新規制基準適合性審査申請

重大事故等対処施設

- 格納容器破損防止

令和元年8月30日

表1 格納容器水位における感度解析結果

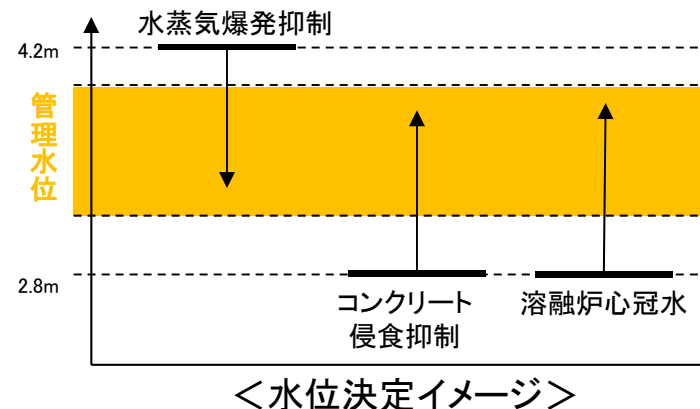
意見No.78関連

- 初期水張りの水位は、水蒸気爆発による格納容器への影響の観点では低い方がよく、MCCI(コンクリート侵食、溶融炉心の冠水)の観点では高い方がよい
- 女川2号炉においては、水位の上限として4.2m水位における水蒸気爆発評価及び水位の下限として2.8m水位におけるMCCI評価を実施
- その範囲内において、3.67mから3.88mの間で水位計により初期水張り水位を管理

項目	評価	評価結果	判定基準
水蒸気爆発 (参考評価)	物理的に水位が上昇する上限である格納容器下部水位(約4.10m)を包絡する水位である4.2mにおける評価にて格納容器の健全性を確認している。よって、4.2m以下の水位を管理水位とする。	約192MPa	490MPa
コンクリート 侵食量	格納容器下部水位2.8mにおける評価にて格納容器の健全性を確認している。よって、2.8m以上の水位を管理水位とする。	床面: 約3cm	床面以下のコンクリート厚さは約4.3mであり、原子炉圧力容器の支持機能を維持できる
		壁面: 約3cm	壁面のコンクリート厚さは約1.7mであり、原子炉圧力容器の支持機能を維持できる
溶融炉心の 冠水評価	格納容器下部水位2.8mにおける評価にて溶融炉心の冠水維持を確認している。よって、2.8m以上の水位を管理水位とする。	RPV破損から 約45分後で露出	格納容器下部への注水操作の操作時間は約5分であり、時間余裕がある

原子炉格納容器フィルタベント系 概要図

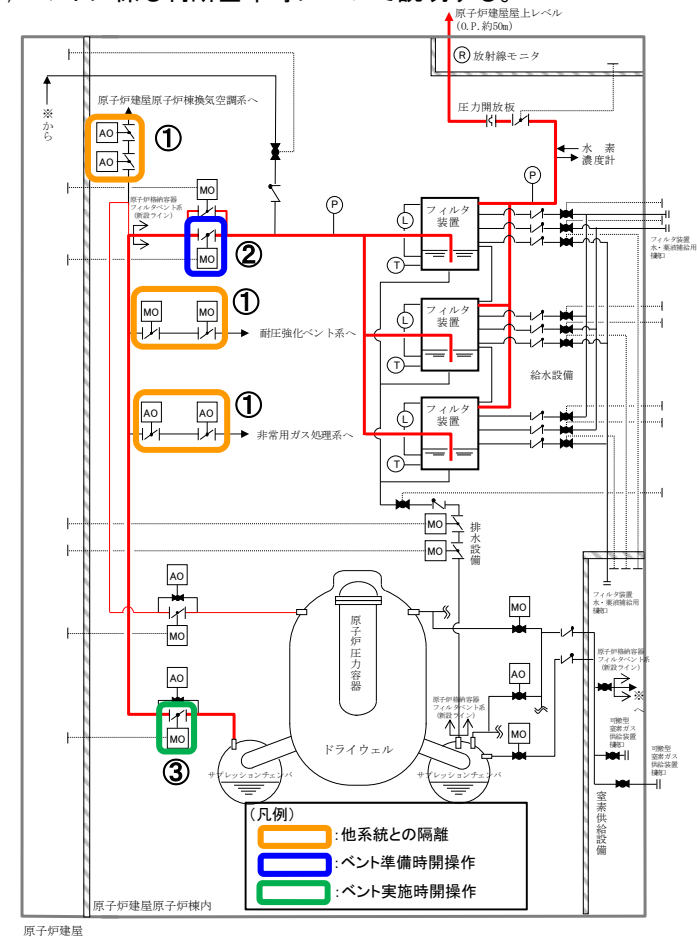
意見No.77

- 格納容器フィルタベント設備の性能及び運用等について説明すること。(設備の性能について、第18回安全性検討会(8月2日)にご説明済)

炉心の著しい損傷が発生した場合、代替循環冷却系により原子炉格納容器の過圧による破損を防止することが可能であるが、代替循環冷却系が使用できない場合は原子炉格納容器フィルタベント系により原子炉格納容器の過圧による破損を防止する。ここでは、ベントに係る判断基準等について説明する。

炉心状態	判断基準	操作内容
炉心損傷前	[ベント準備] 格納容器圧力0.384MPa[gage] (0.9Pd)到達	・他系統との隔離(図中①弁の閉止確認) ・「FCVSベントライン隔離弁」の開操作※(図中②弁の開放)
	[ベント実施] 格納容器圧力0.427MPa[gage](1Pd)到達	・「S/Cベント用出口隔離弁」の開操作※(図中③弁の開放)

炉心状態	判断基準	操作内容
炉心損傷判断後	[ベント準備] 格納容器圧力0.640MPa[gage](1.5Pd)到達	・操作内容は炉心損傷前と同様
	[ベント実施] 外部水源注水量限界 (サプレッションプール水位「通常運転水位+約2m」)到達

- 格納容器内の酸素濃度がドライ条件で4.3vol%及びウェット条件で1.5vol%に到達した場合
- 原子炉建屋内水素濃度が2.3vol%に到達した場合
- 格納容器内雰囲気温度が200℃以上で温度上昇が継続している場合

図1 代表的な原子炉圧力容器に接続する配管

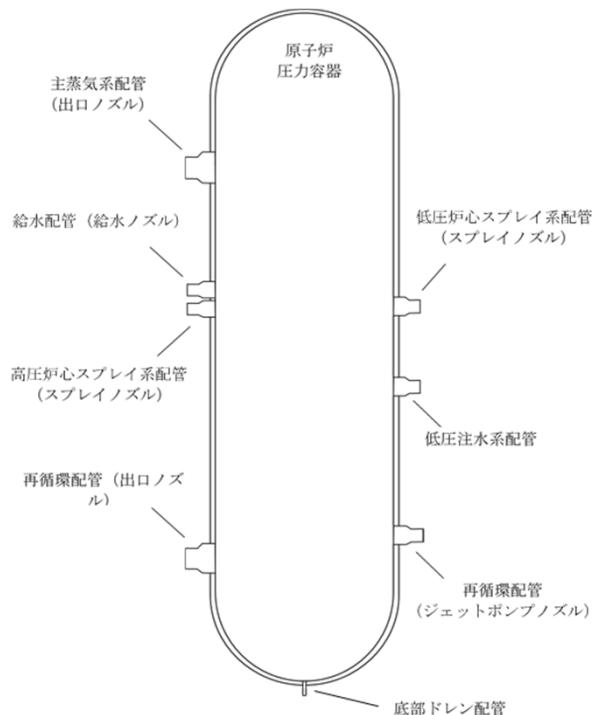
- PRAのピアレビューにおいてどのようなコメントがあったのか例示していただきたい。【兼本委員】

分類	観点	コメント内容	対応方針
運転時 レベル1 PRA	現実的 な評価	運転員が設備の操作等に失敗する確率の評価を行う人間信頼性解析については、運転員へのインタビューにより、評価に関連する情報を得ることができる。	<ul style="list-style-type: none"> 今回の評価では、運転員に対するインタビューは実施していない 運転員へのインタビューを行うことで、より適切な人間信頼性解析が可能であると考えられるため、今後実施する安全性向上評価におけるPRAにおいて実施する
		大LOCAの発生頻度について、具体的な破断箇所を特定せずに設定しているが、原子炉圧力容器に接続されている配管の運転温度、圧力等の相違を考慮し、 個別配管毎にLOCAの発生頻度を設定することを推奨する。	<ul style="list-style-type: none"> 個別配管毎のLOCAの発生頻度を設定しても複数の注水手段があり、炉心損傷頻度評価に対して影響が小さいと考えられることから、現状、具体的な破断箇所を特定せずに設定している 感度解析としてECGS配管の溶接線の数と配管径に基づく評価により、個別配管毎のLOCA発生頻度を設定し、影響を確認した(次ページに確認内容を示す) 個別の配管毎のLOCAの評価については、今後実施する安全性向上評価におけるPRAにおいて実施する
		RHR(残留熱除去系)の空調設備の共通原因故障のモデル化等の検討が望まれる。	<ul style="list-style-type: none"> RHRポンプ自体の共通原因故障は既に考慮されているが、RHRの空調設備の共通原因故障は、空調設備の設置箇所が異なることから、考慮していなかった 空調設備が共通原因故障により機能喪失した場合、RHRポンプも同時に機能喪失するため、RHR起動タイミングが同一であること、同じ設備であることを考慮し、モデル化を行う

- 感度解析としてECCS配管等(図1)の溶接線の数と配管径(表1)に基づく評価を実施し、評価の結果、ベースケースと大きな差異がないことを確認(表2)
- 適合性審査においては、「事故シーケンスグループ及び重要事故シーケンスの等の選定」の観点では影響がないものの、より現実的な評価によるリスクプロファイルの獲得のため、今後詳細化を検討する

ベースケースと参照評価の炉心損傷頻度に大きな差異はない
